リコール届出日：令和5年9月14日

リコール届出番号	外-3678	リコール開始日	令和5年9月14日
届出者の氏名又は名称	フォルクスワーゲングループ ジャパン株式会社 代表取締役 マティアス シェーパース	製作国：英国 製作者名：ベントレー モーターズ リミテッド 問合せ先：ベントレーコール(フリーダイヤル) 0120-97-7797	
不具合の部位（部品名）	座席（ベースフレーム）		
基準不適合状態にあると認める構造、装置又は性能の状況及びその原因	後席のスライド式シートレールにおいて、レールのアライメントが不整合な状態で取付けられ、座席固定溝の位置が僅かにずれているため、座席が確実に固定されていないものがある。そのため、衝突時に座席が動き、最悪の場合、乗員が負傷するおそれがある。また、当該レール後端にストッパーが取付けられていないものがあり、座席を最後位置に移動した場合、カーペットを傷付けることがある。		
改善措置の内容	全車両、後席シートレールの取付けを修正しアライメントを整え、座席固定溝を適切な位置に修正する。また、当該レール後端のストッパーを点検し、取付けられていない場合は取付け、カーペットに傷が付いている場合は修理を行う。		
不具合件数	0件	事故の有無	なし
発見の動機	本国からの情報による。		
自動車使用者及び自動車特定整備事業者に周知させるための措置	<ul style="list-style-type: none"> <li>・ 使用者：ダイレクトメール、電話、または訪問等により通知する。</li> <li>・ 自動車特定整備事業者：日整連発行の機関誌に掲載する。</li> <li>・ 弊社インターネットホームページに掲載する。</li> </ul>

## 改善箇所説明図

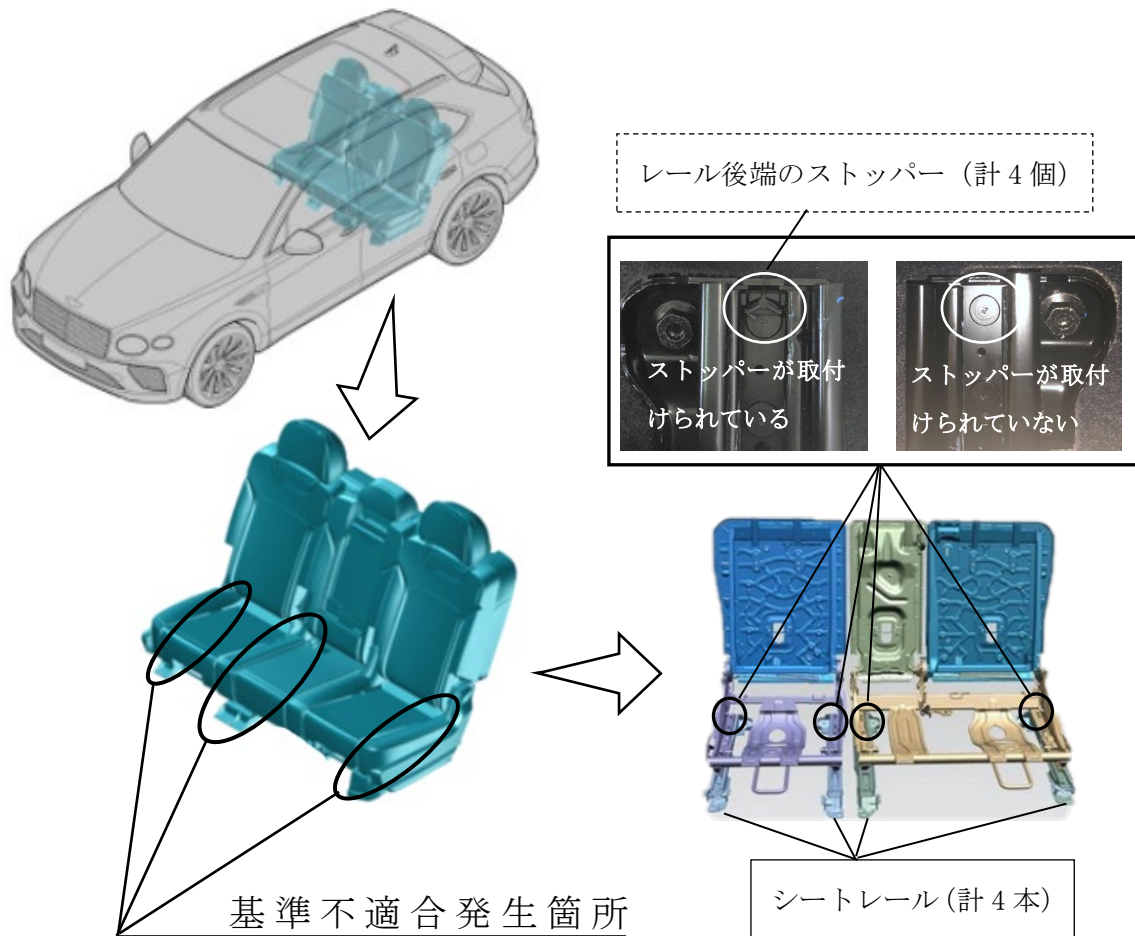
後席のスライド式シートレールにおいて、レールのアライメントが不整合な状態で取付けられ、座席固定溝の位置が僅かにずれているため、座席が確実に固定されていないものがある。そのため、衝突時に座席が動き、最悪の場合、乗員が負傷するおそれがある。また、当該レール後端にストッパーが取付けられていないものがあり、座席を最後位置に移動した場合、カーペットを傷付けることがある。

全車両、後席シートレールの取付けを修正しアライメントを整え、座席固定溝を適切な位置に修正する。また、当該レール後端のストッパーを点検し、取付けられていない場合は取付け、カーペットに傷が付いている場合は修理を行う。

注：  は、取付けを修正する部品を示す。

は、点検結果により取付ける部品を示す。

識別：右側の2列目シートフレームに黄色のペイントを塗布する。
